ASSUNTO:
ALTERAÇÃO DE TRACADO VIÁRIO

O CONSELHO MUNICIPAL DO PLANO DIRETOR DE DESENVOLVIMENTO URBANO, EM SESSÃO REALIZADA NO DIA vinte e sete de dezembro de 1994 ----- face ao disposto no artigo 263 da Lei Complementar nº 43, de 21 de julho de 1979, aprova:

Esta resolução foi originada pelo processo nº 002.214755.00.6.

RES. 1584/95

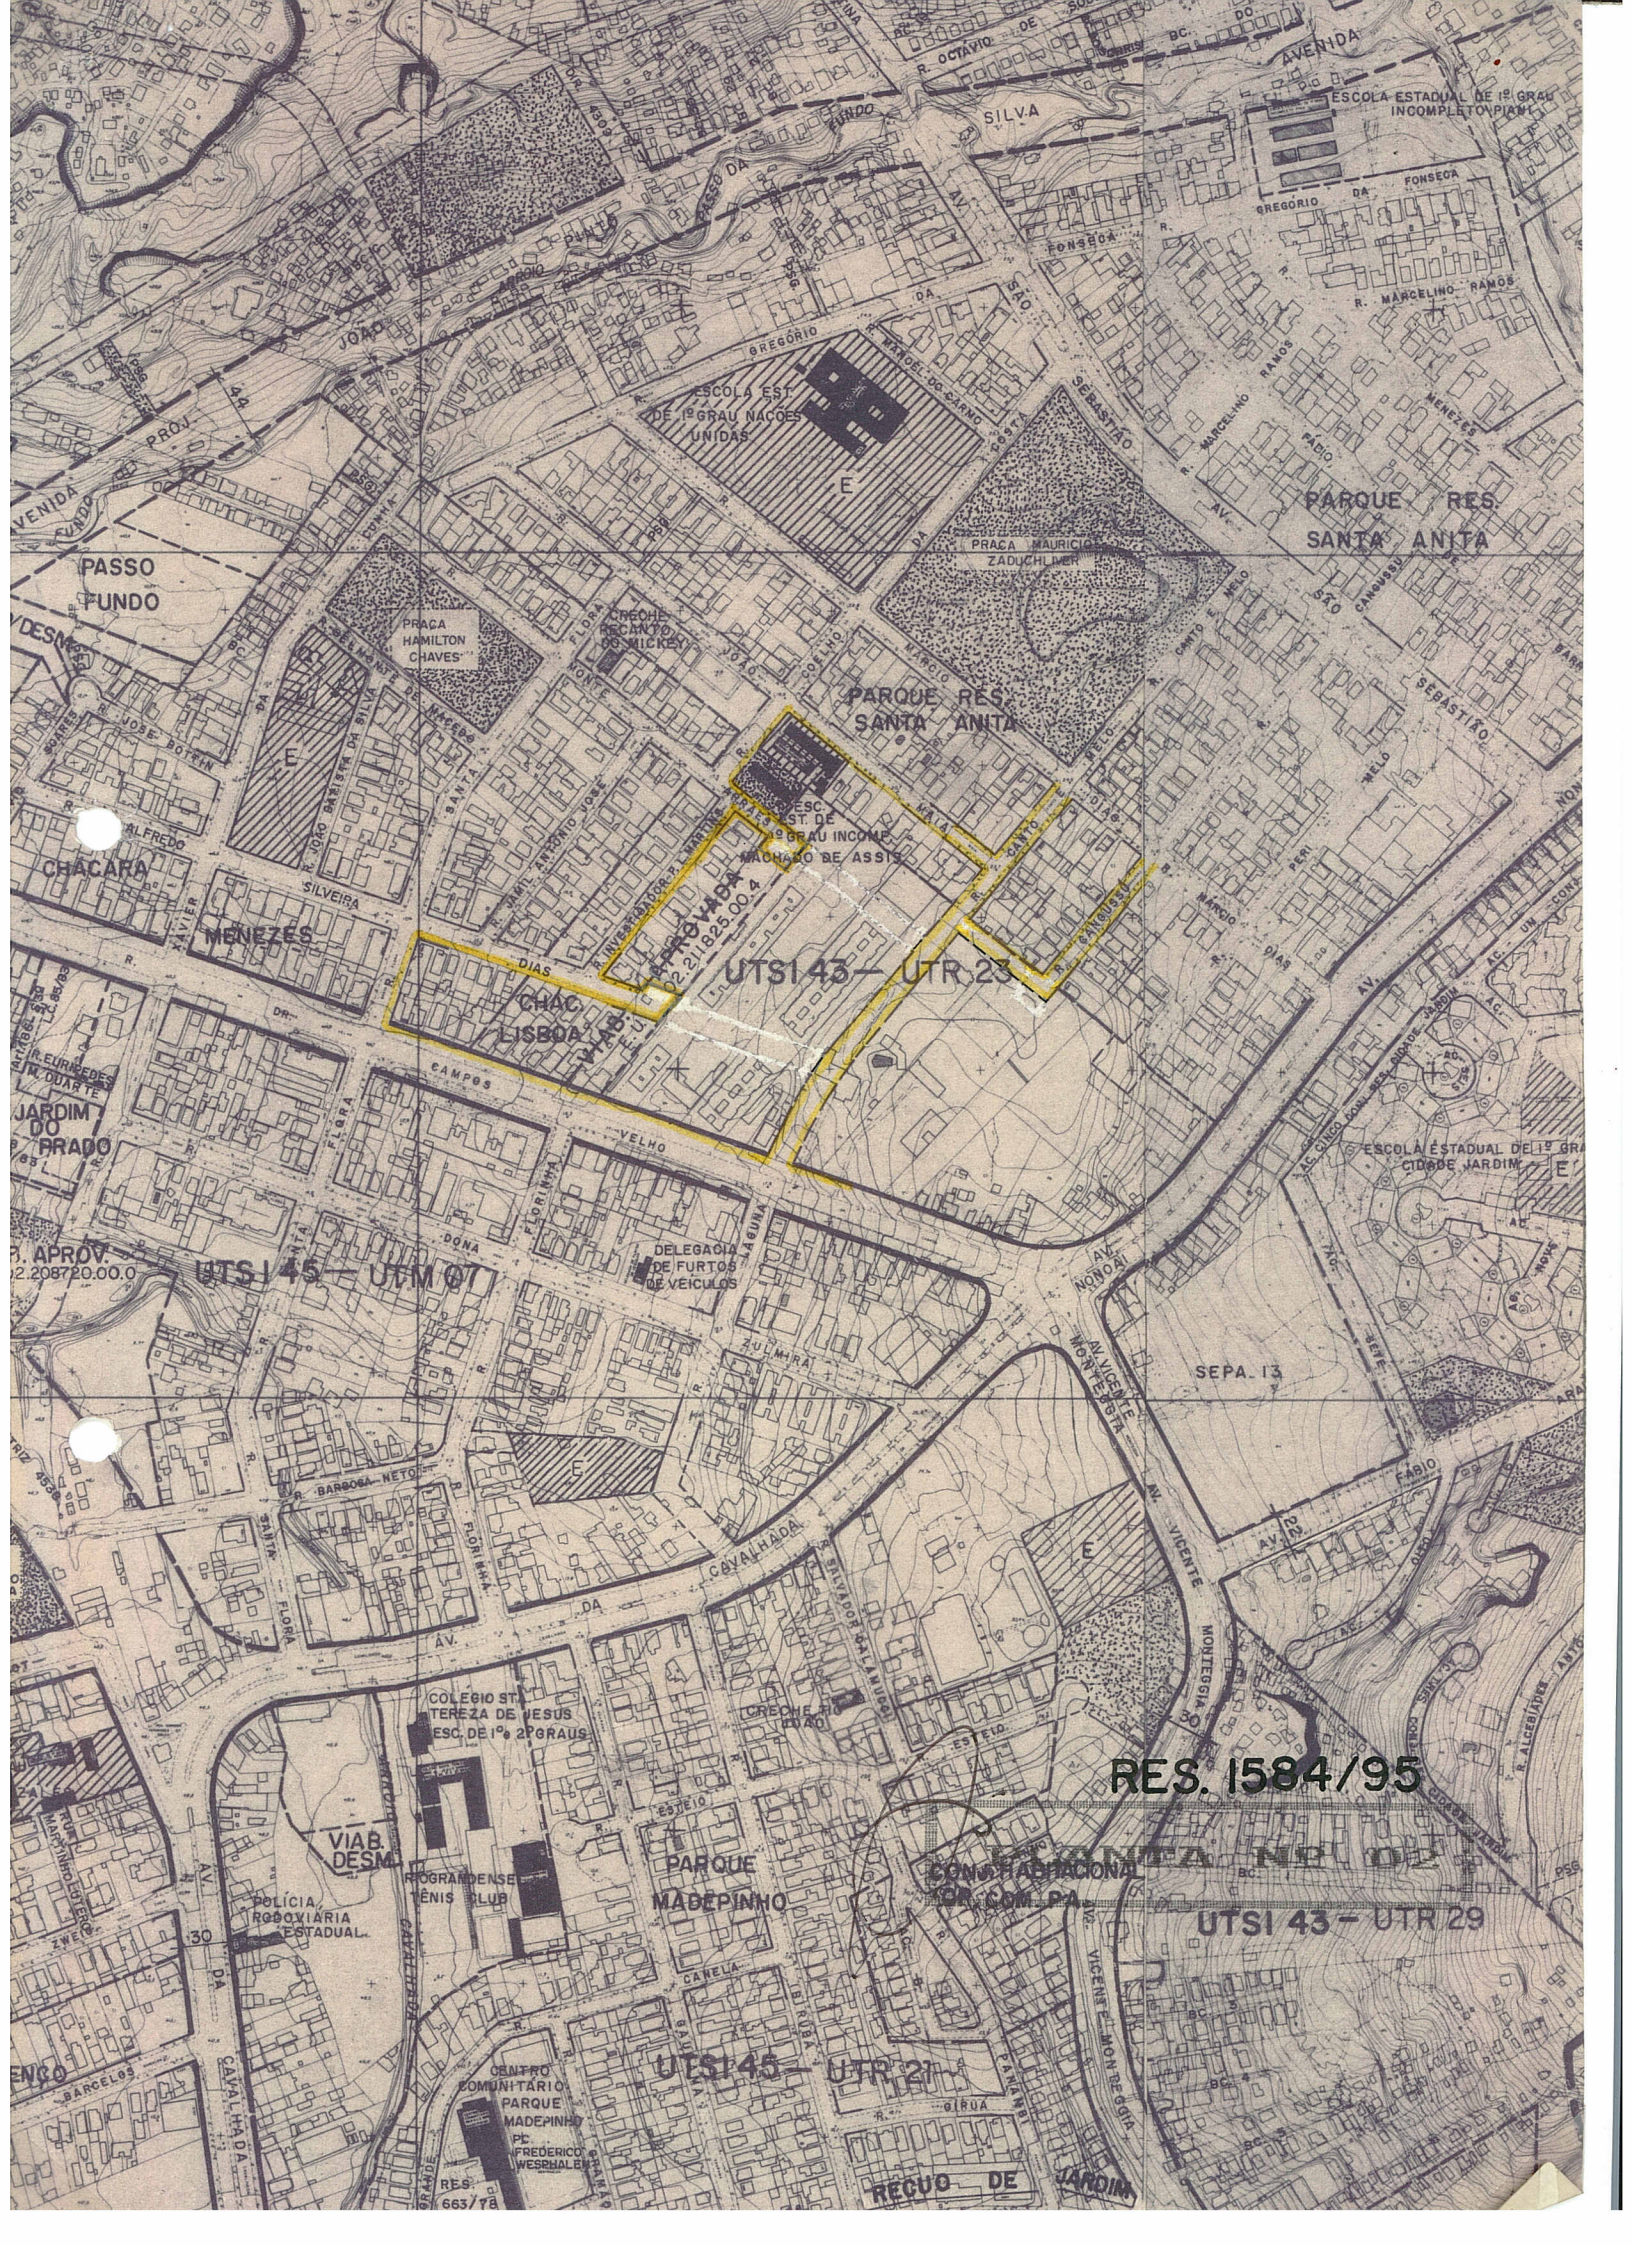
A supressão dos prolongamentos projetados das Ruas Monte Arraes e Alfredo Silveira Dias; a inclusão de "cul-de-sac" nas referidas vias; a supressão de "cul-de-sac" na Rua Cangussú; e a inclusão de via projetada ligando as Ruas Canto e Belo e Cangussú (UTR 23 - UTSI 43), conforme configurado na planta "2" anexa.

O traçado viário proposto elimina os prolongamentos previstos das Ruas Monte Arraes e Alfredo Silveira Dias, com término das mesmas através de "cul-de-sac" no interior do imóvel situado na Avenida Doutor Campos Velho, 1714.

Igualmente é proposta a supressão do "cul-de-sac" da Rua Cangussú e sua ligação até a Rua Canto e Melo através de via projetada.

Esta proposta objetiva liberar o Município de gastos com desapropriações, em função de que o atual traçado atinge vários comprometimentos, em especial no interior dos imóveis 1724 e 1770 da Avenida Doutor Campos Velho.

Sobre estes imóveis ascendem prédios de apartamentos, que ao longo do tempo ocuparam as áreas previstas para o futuro traçado com construções condominiais (estacionamentos, salões de festas, etc.).

Os trechos finais das referidas ruas no interior do imóvel nº 1714 estão em processo final de desapropriação por parte do Município, necessitando, oportunamente, uma negociação complementar para aquisição dos trechos de "cul-de-sac".
